改善箇所説明図

基準不適合発生箇所

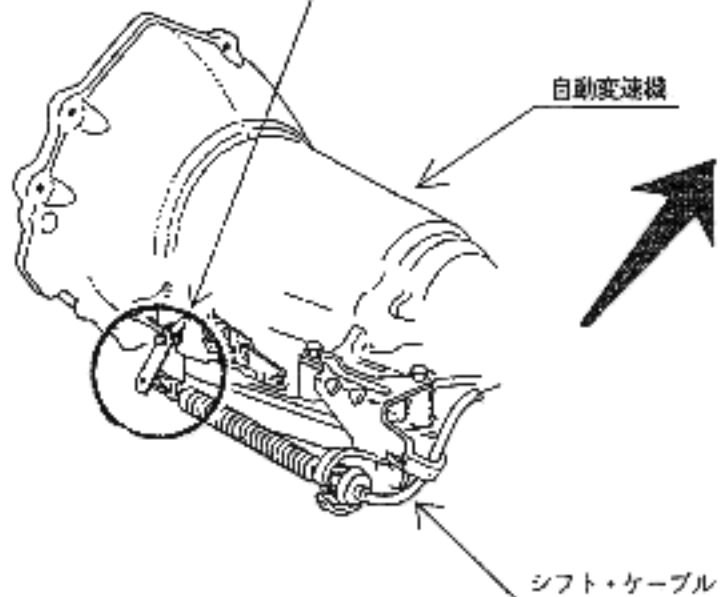
(自動変速装置のシフト・ケーブルの長さ調整装置のロック・ボタン（樹脂製）の取付方法が不適切なため、当該ロック・ボタンが外れる。)

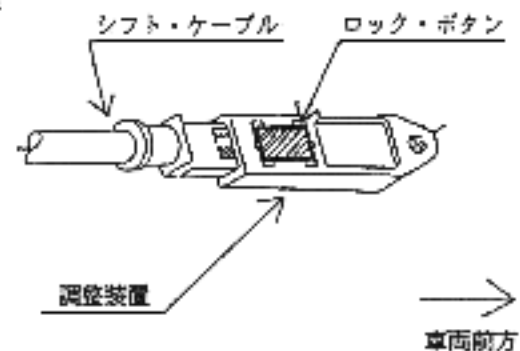
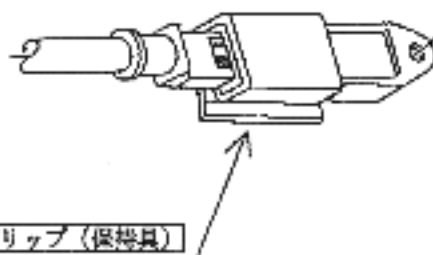
改善前

改善後

ロック・ボタンにクリップ（保持具）を取り付ける。
